**Avis de la Mission régionale
d'autorité environnementale de Bretagne sur
le projet de renouvellement et d'extension
de la carrière de « Moulin de Fonteyou » sur les
communes de Gourlizon et Plonéis (29)**

n° MRAe 2019-007747

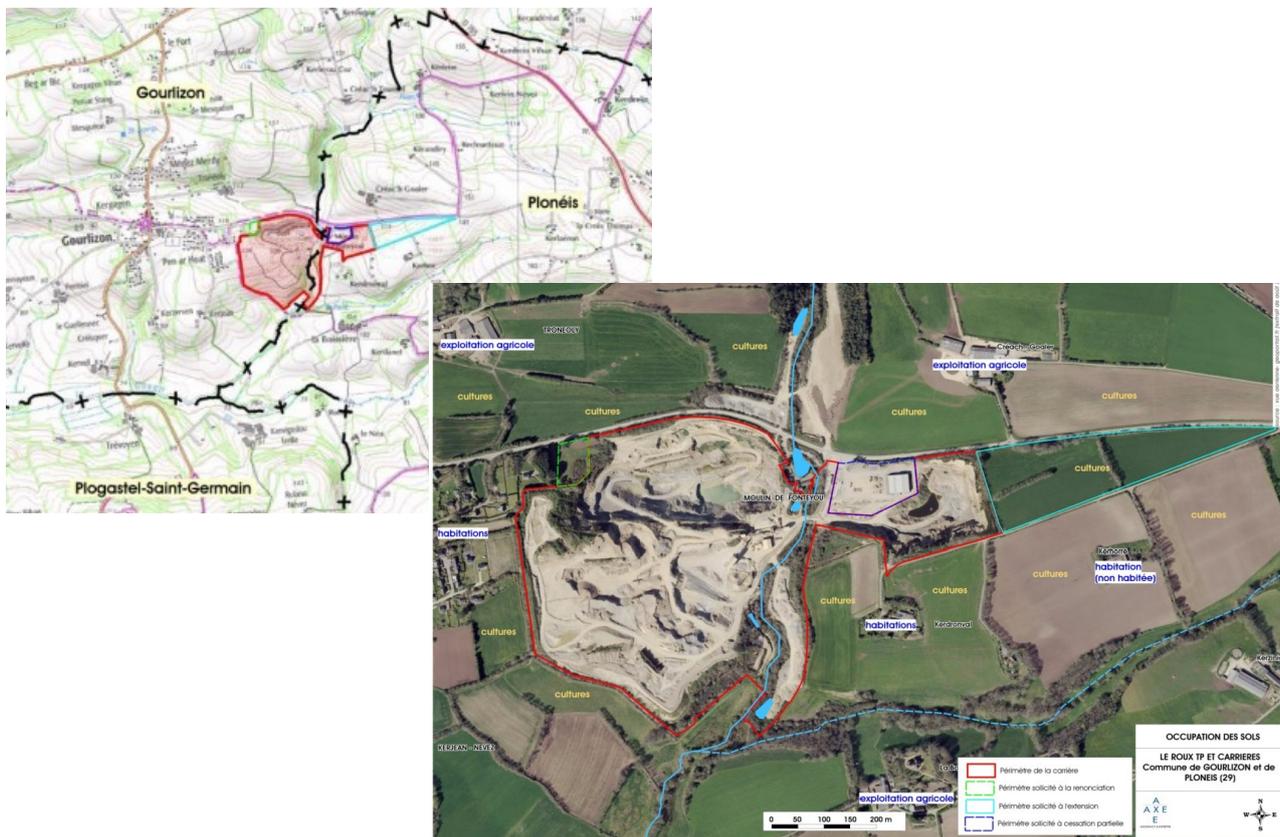
– d'évaluer sous l'angle paysager les incidences pour les habitants du merlon de protection sonore prévu autour du hameau de Kerdronval, et de prévoir un suivi dans le temps de la qualité paysagère de cet aménagement ;

Par ailleurs, l'analyse de la qualité paysagère du merlon prévu autour hameau de Kerdronval, en mesure de réduction des nuisances sonores n'a pas été réalisée. Celui-ci peut avoir des incidences importantes pour les habitants par la création d'un effet d'encerclement (voir le plan ci-après).

– d'analyser la qualité paysagère et visuelle du merlon prévu pour réduire les nuisances sonores autour du hameau de Kerdronval,

– de mettre en place des mesures de suivi, dans le temps, afin de s'assurer de l'efficacité acoustique de ces travaux.
